Regione **Piemonte**
Provincia di **Torino**
Comune di **Rivarolo**

Lavori di: **“RIQUALIFICAZIONE FUNZIONALE E MESSA IN SICUREZZA
DELL'ASILO NIDO IL GIROTONDO IN CORSO ROCCO MEAGLIA A
RIVAROLO CANAVESE”**

Allegato A - REPORT INTERVENTI ADEGUAMENTO STRUTTURALE PERIZIA DI VARIANTE

Muratura di rinforzo M_8 / M_9
Stato di Progetto - Fase 3
Vista frontale 1 (Muratura M_9)
Scala 1:20
Quote in centimetri

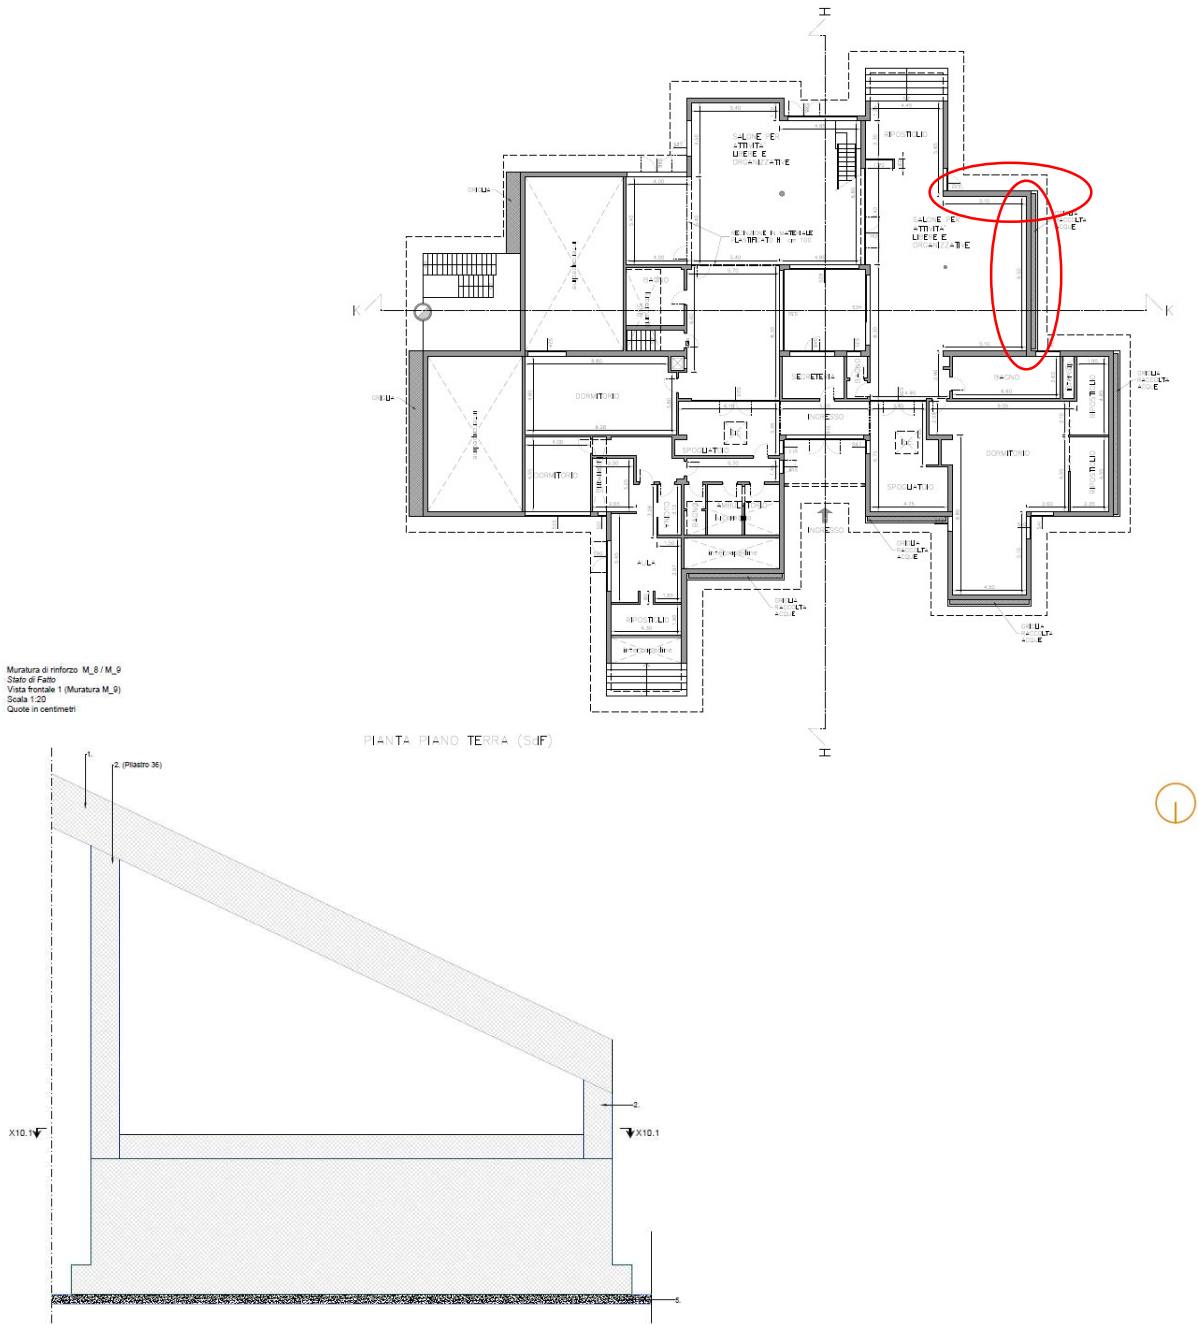
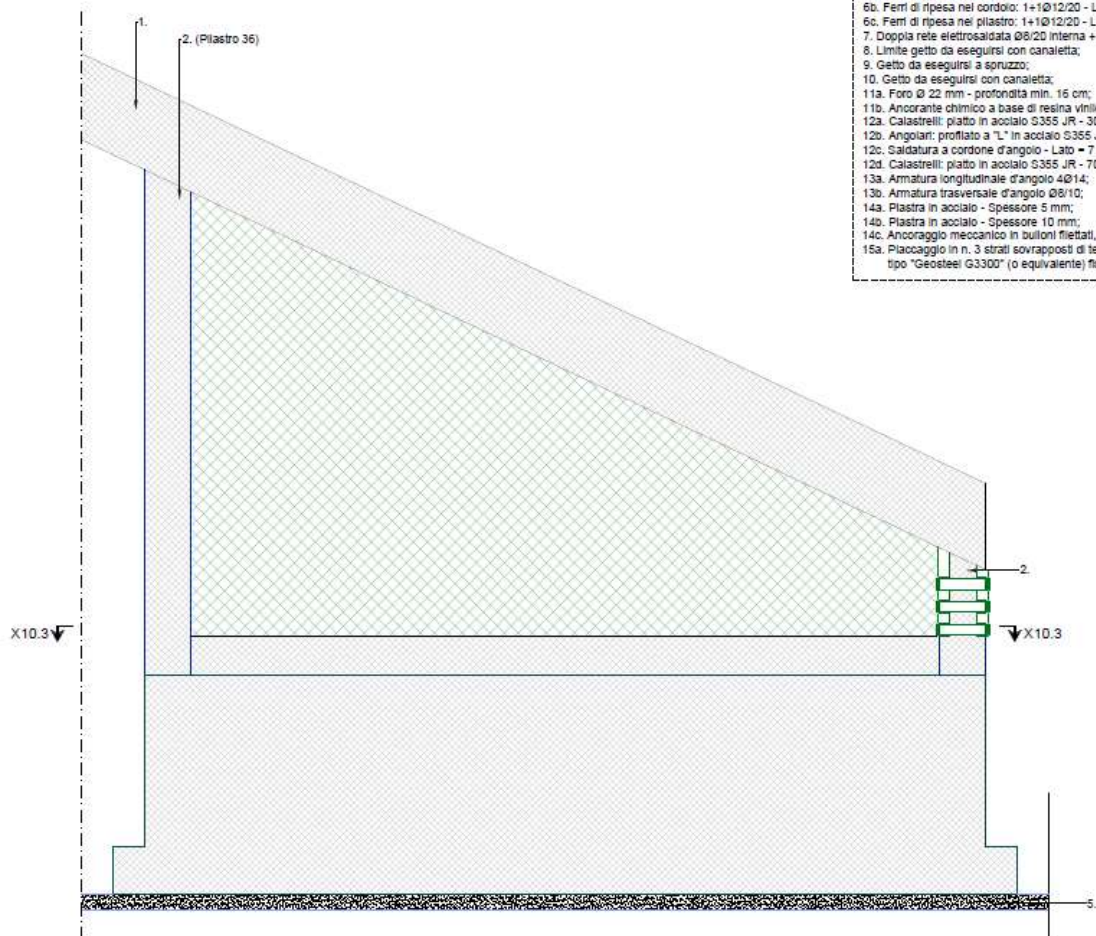
TIPO DI INTERVENTO REALIZZATO: Non eseguito il setto M8, i pilastri sono inglobati nei setti esistenti. Il setto M9 eseguito come da progetto, ad esclusione del rinforzo sul pilastro n° 37 inglobato nei setti esistenti, non indicato sugli elaborati progettuali di costruzione dell'opera.

Quanto riportato negli atti del progetto originale di costruzione dell'opera, risulta discordante con quello che è stato eseguito; pertanto, è stata necessaria una variante per opere impreviste/imprevedibili

Muratura di rinforzo M_10
Stato di Progetto - Fase 2
Vista frontale 1
Scala 1:20
Quote in centimetri

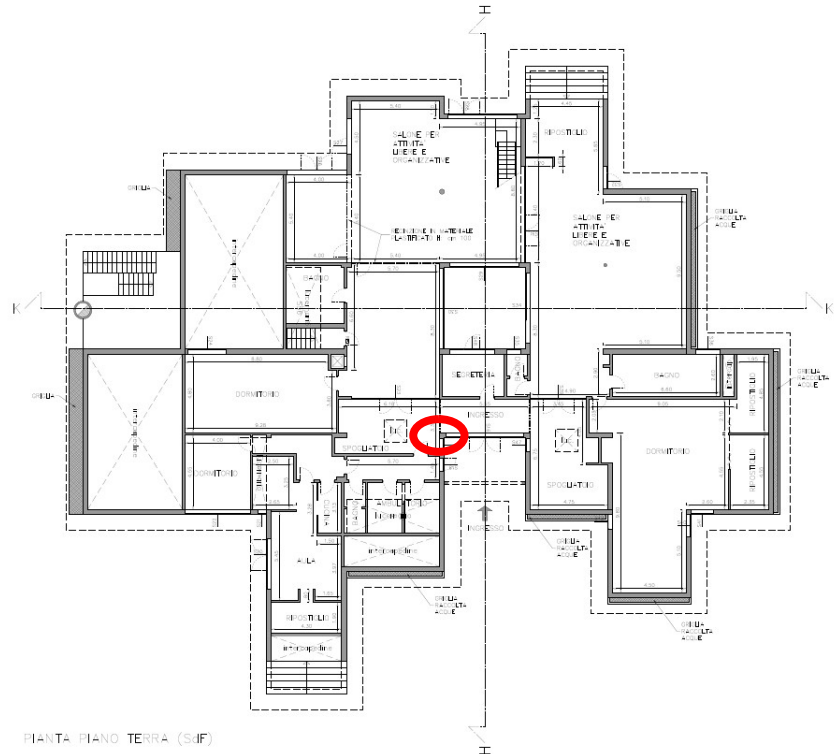
TIPO DI INTERVENTO REALIZZATO: Non eseguito causa pilastri inglobati nei setti esistenti, non indicato sugli elaborati progettuali di costruzione dell'opera. Eseguito il solo rinforzo parziale sul pilastro n° 3 dove stato possibile intervenire secondo le modalità previste da progetto.

Quanto riportato negli atti del progetto originale di costruzione dell'opera, risulta discordante con quello che è stato eseguito; pertanto, è stata necessaria una variante per opere impreviste/imprevedibili

Pilastro P_6
Stato di Progetto
Vista frontale
Scala 1:20
Quote in centimetri

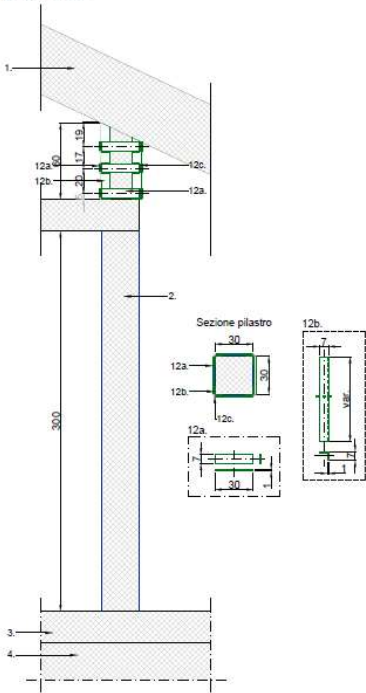
TIPO DI INTERVENTO REALIZZATO: non è stato possibile eseguire il rinforzo sul pilastro n° 6 in quanto non esistente nella posizione indicata da progetto.

Quanto riportato negli atti del progetto originale di costruzione dell'opera, risulta discordante con quello che è stato eseguito; pertanto, è stata necessaria una variante per opere impreviste/imprevedibili

DENOMINAZIONE INTERVENTO: **PILASTRO 31**

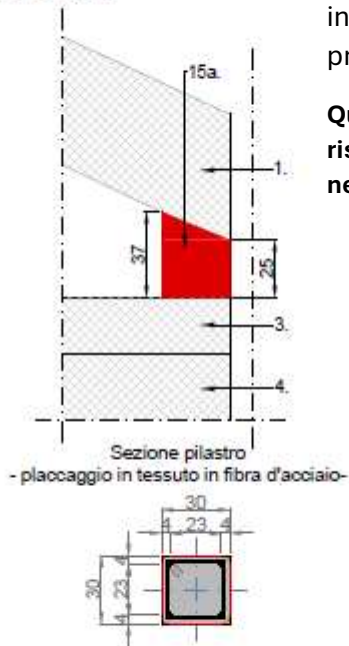
Quanto riportato negli atti del progetto originale di costruzione dell'opera, risulta discordante con quello che è stato eseguito; pertanto, è stata necessaria una variante per opere impreviste/imprevedibili

Pilastro P_34
Stato di Progetto
Vista laterale
Scala 1:20
Quote in centimetri

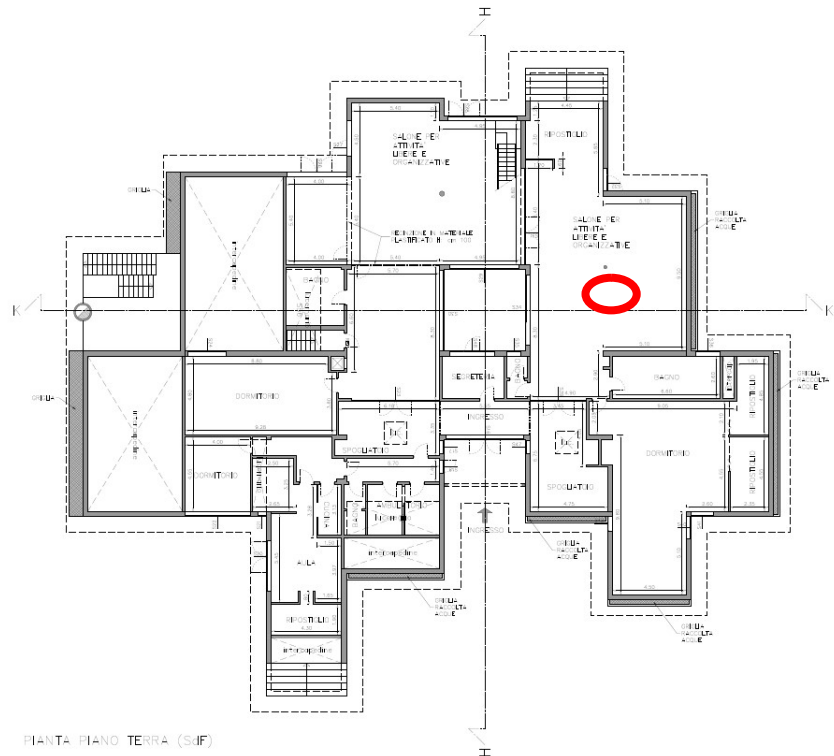
TIPO DI INTERVENTO REALIZZATO: Non eseguito, il pilastro risulta essere inglobato all'interno dei setti esistenti, non indicato sugli elaborati progettuali di costruzione dell'opera.

Quanto riportato negli atti del progetto originale di costruzione dell'opera, risulta discordante con quello che è stato eseguito; pertanto, è stata necessaria una variante per opere impreviste/imprevedibili

DENOMINAZIONE INTERVENTO: **PILASTRO 46**

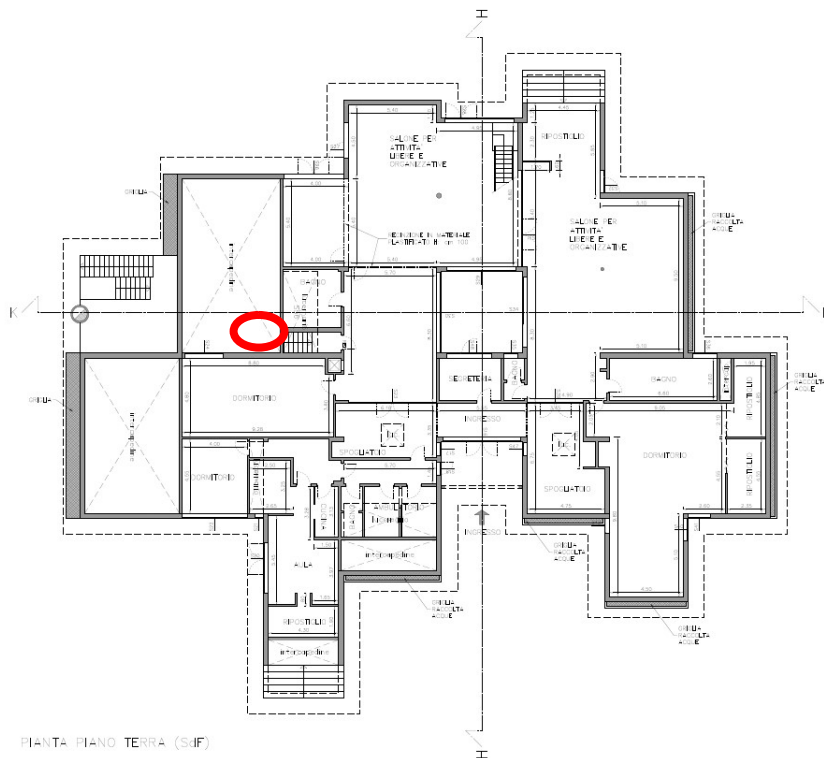
TIPO DI INTERVENTO REALIZZATO: In fase di scavo per la realizzazione dell'intervento di adeguamento previsto partendo dal plinto di fondazione del pilastro stesso, si è riscontrato che la testa del plinto in fase di costruzione è stata realizzata ad una quota inferiore a 2,00m rispetto a quella degli altri pilastri. Di conseguenza si evidenzia un aumento di volumetria e materiale dell'intervento previsto eseguito con le stesse indicazioni da progetto.

Quanto riportato negli atti del progetto originale di costruzione dell'opera, risulta discordante con quello che è stato eseguito; pertanto, è stata necessaria una variante per opere impreviste/imprevedibili

Pilastro P_54
Stato di Progetto
Vista laterale
Scala 1:20
Quote in centimetri

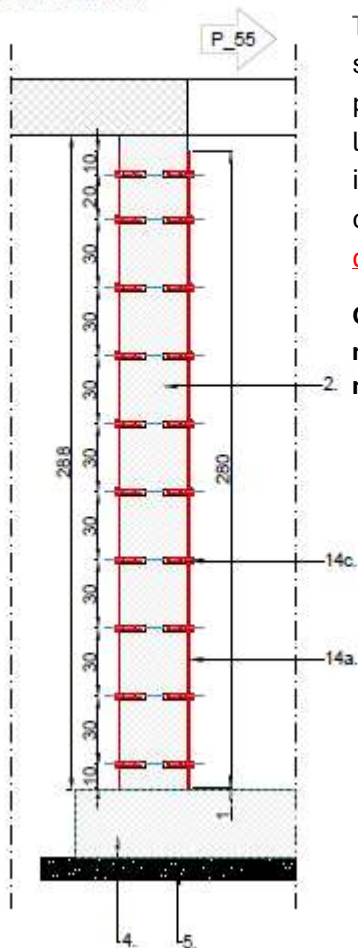
TIPO DI INTERVENTO REALIZZATO: Eseguito come da progetto, In fase di scavo per la realizzazione dell'intervento di adeguamento previsto partendo dal plinto di fondazione del pilastro stesso, si è riscontrato che la testa del plinto in fase di costruzione è stata realizzata ad una quota inferiore a 1,00m rispetto a quella prevista negli elaborati progettuali originali. Di conseguenza si ha un' **aumento di volumetria e materiale dell'intervento previsto eseguito con le stesse indicazioni da progetto.**

Quanto riportato negli atti del progetto originale di costruzione dell'opera, risulta discordante con quello che è stato eseguito; pertanto, è stata necessaria una variante per opere impreviste/imprevedibili

DENOMINAZIONE INTERVENTO: **PILASTRO 55**

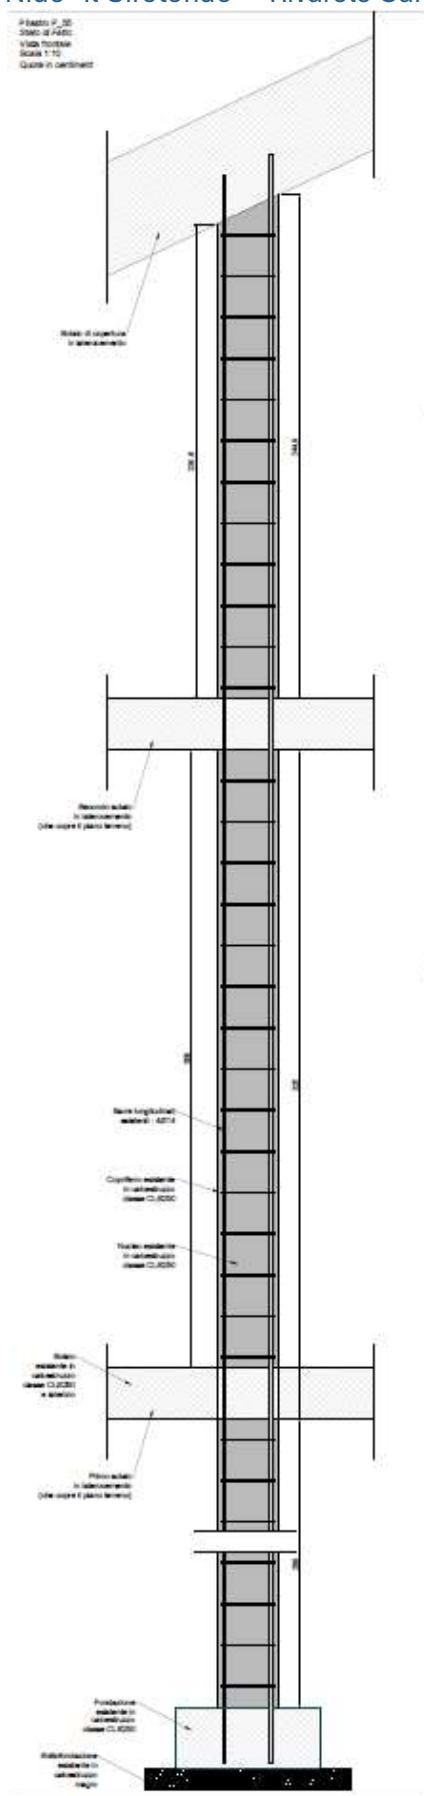
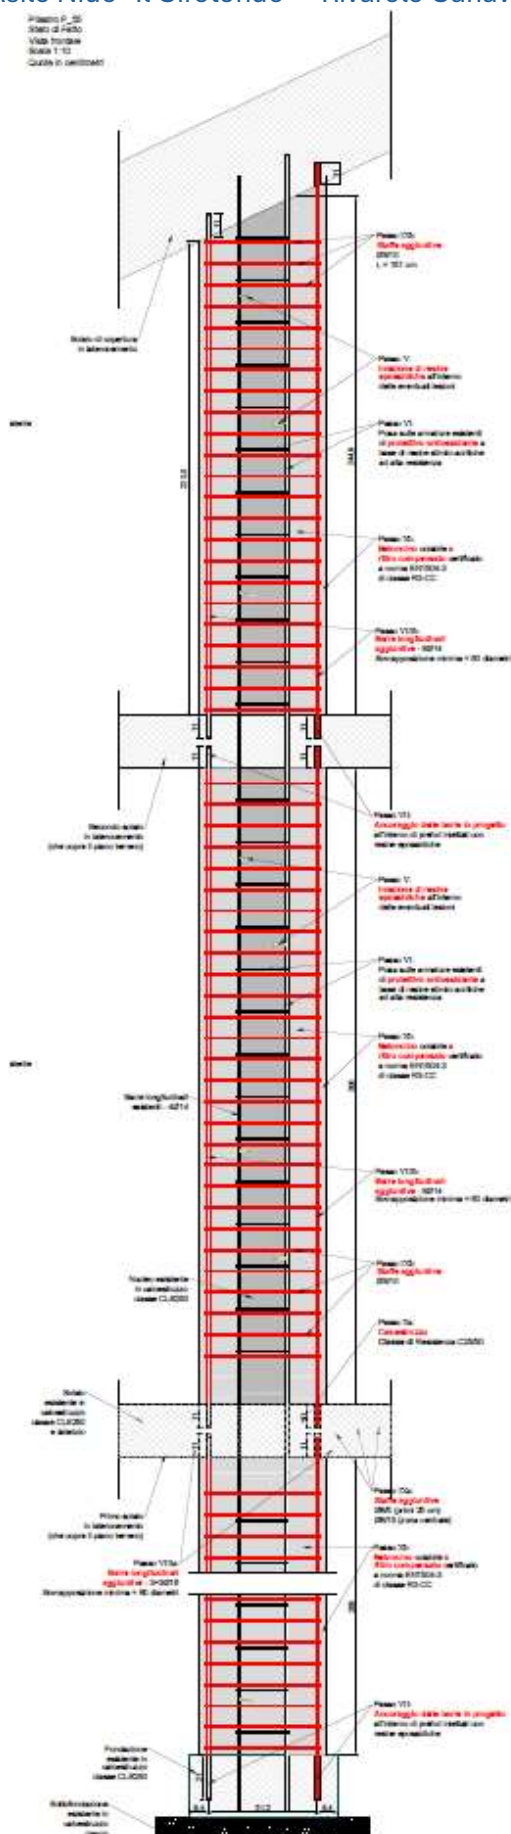
TIPO DI INTERVENTO REALIZZATO: Eseguito come da progetto, In fase di scavo per la realizzazione dell'intervento di adeguamento previsto partendo dal plinto di fondazione del pilastro stesso, si è riscontrato che la testa del plinto in fase di costruzione è stata realizzata ad una quota inferiore a 1,00m rispetto a quella prevista negli elaborati progettuali originali. Di conseguenza si ha un aumento di volumetria e materiale dell'intervento previsto eseguito con le stesse indicazioni da progetto.

Quanto riportato negli atti del progetto originale di costruzione dell'opera, risulta discordante con quello che è stato eseguito; pertanto, è stata necessaria una variante per opere impreviste/imprevedibili

Pilastro P_56
Stato di Progetto
Vista laterale
Scala 1:20
Quote in centimetri

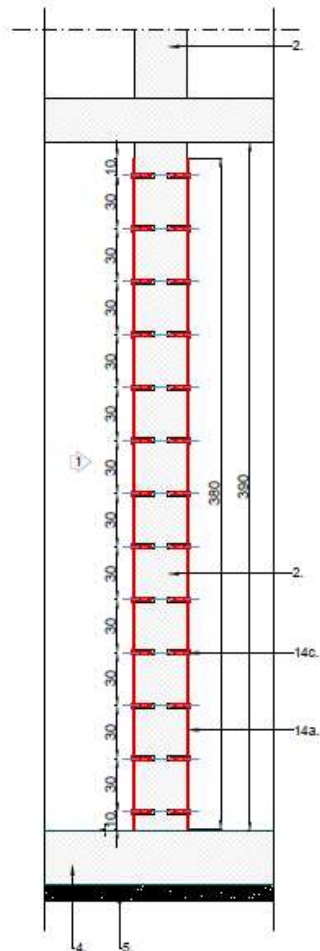
TIPO DI INTERVENTO REALIZZATO: Eseguito come da progetto su un solo lato del pilastro in quanto demolendo si è riscontrata la presenza in adiacenza del pilastro n.56 con la struttura metallica del portavivande imprevedibile in fase di progettazione

Quanto riportato negli atti del progetto originale di costruzione dell'opera, risulta discordante con quello che è stato eseguito; pertanto, è stata necessaria una variante per opere impreviste/imprevedibili

DENOMINAZIONE INTERVENTO: **PILASTRO 57**

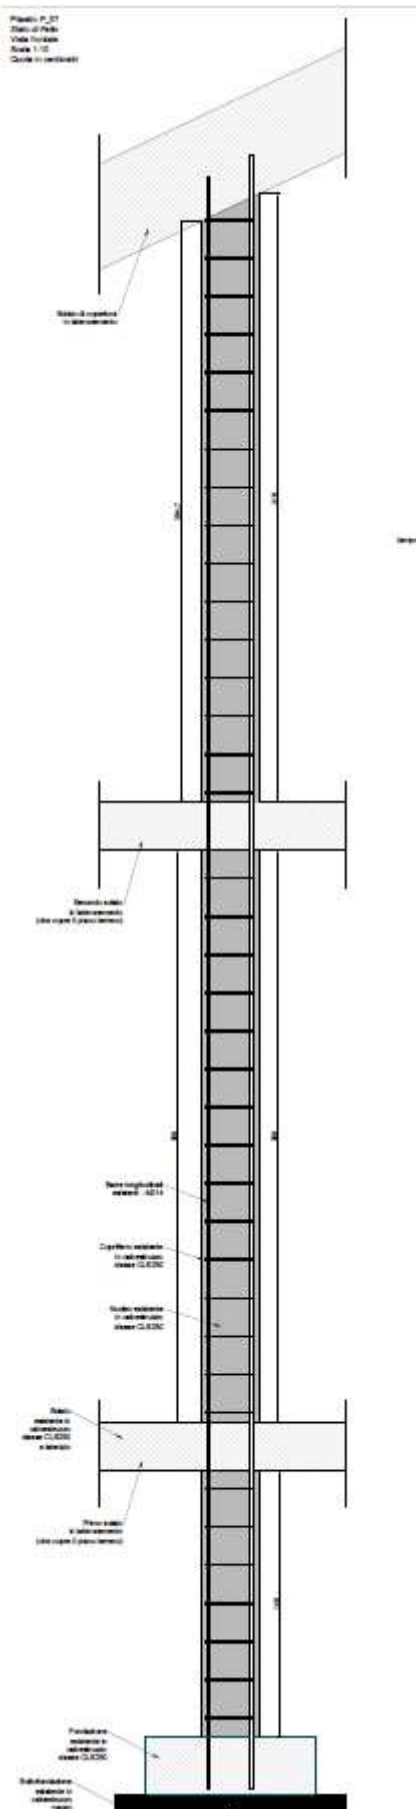
TIPO DI INTERVENTO REALIZZATO: In fase di scavo per la realizzazione dell'intervento di adeguamento previsto partendo dal plinto di fondazione del pilastro stesso, si è riscontrato che la testa del plinto in fase di costruzione è stata realizzata ad una quota inferiore a 3,50m rispetto a quella riportata su disegni originali di realizzazione. Di conseguenza si evidenzia un aumento di volumetria e materiale dell'intervento previsto eseguito con le stesse indicazioni da progetto.

Quanto riportato negli atti del progetto originale di costruzione dell'opera, risulta discordante con quello che è stato eseguito; pertanto, è stata necessaria una variante per opere impreviste/imprevedibili

DENOMINAZIONE INTERVENTO: **PILASTRO 64**

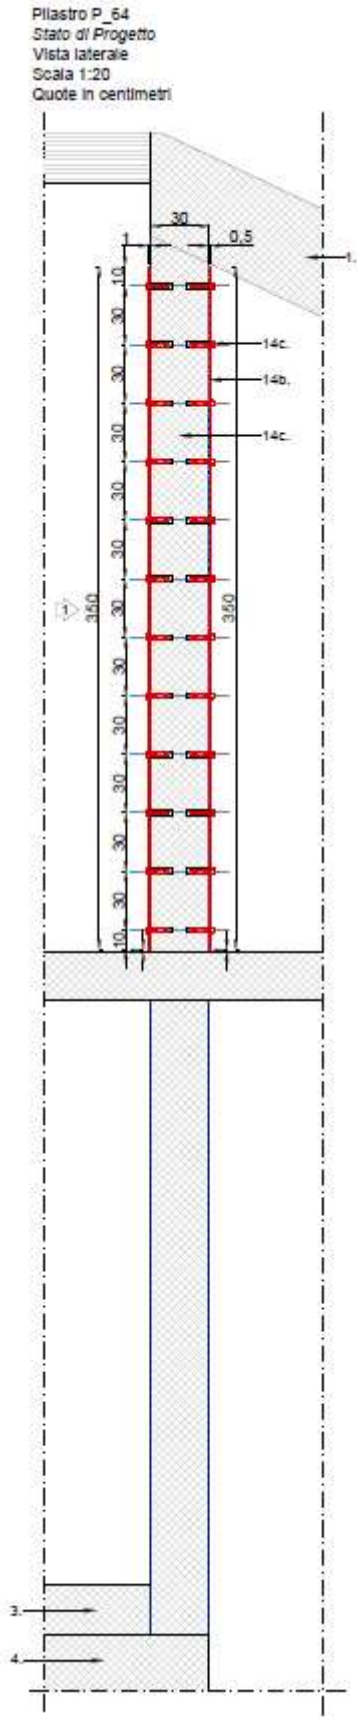
TIPO DI INTERVENTO REALIZZATO: Eseguito come da progetto su un lato del pilastro, sul lato opposto riscontrando che il pilastro 64 risulta addossato al setto esistente, l'intervento di rinforzo è stato idoneamente adeguato.

Quanto riportato negli atti del progetto originale di costruzione dell'opera, risulta discordante con quello che è stato eseguito; pertanto, è stata necessaria una variante per opere impreviste/imprevedibili

DENOMINAZIONE INTERVENTO: **PILASTRO 65**

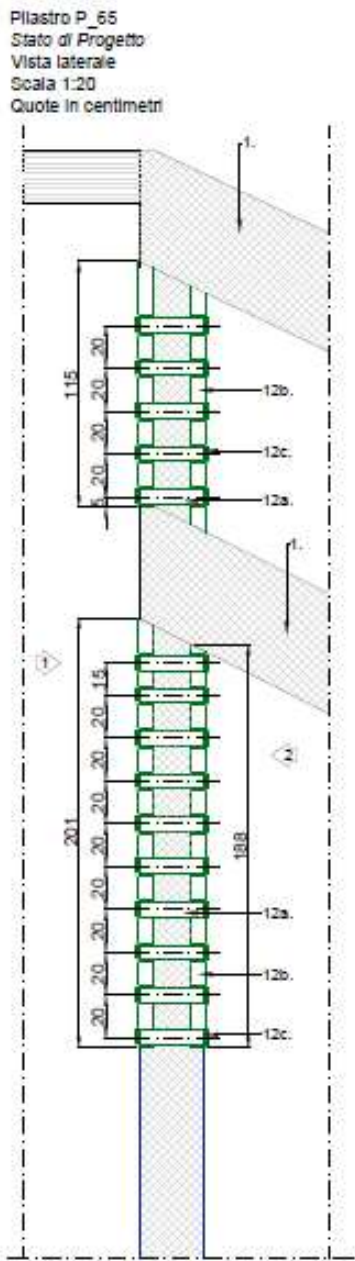
TIPO DI INTERVENTO REALIZZATO: Eseguito come da progetto la parte inferiore – la parte superiore risultava essere realizzata con sezione del pilastro inferiore 30x30 (stato di fatto), di conseguenza si è previsto l'adeguamento dell'intervento previsto in progetto.

Quanto riportato negli atti del progetto originale di costruzione dell'opera, risulta discordante con quello che è stato eseguito; pertanto, è stata necessaria una variante per opere impreviste/imprevedibili
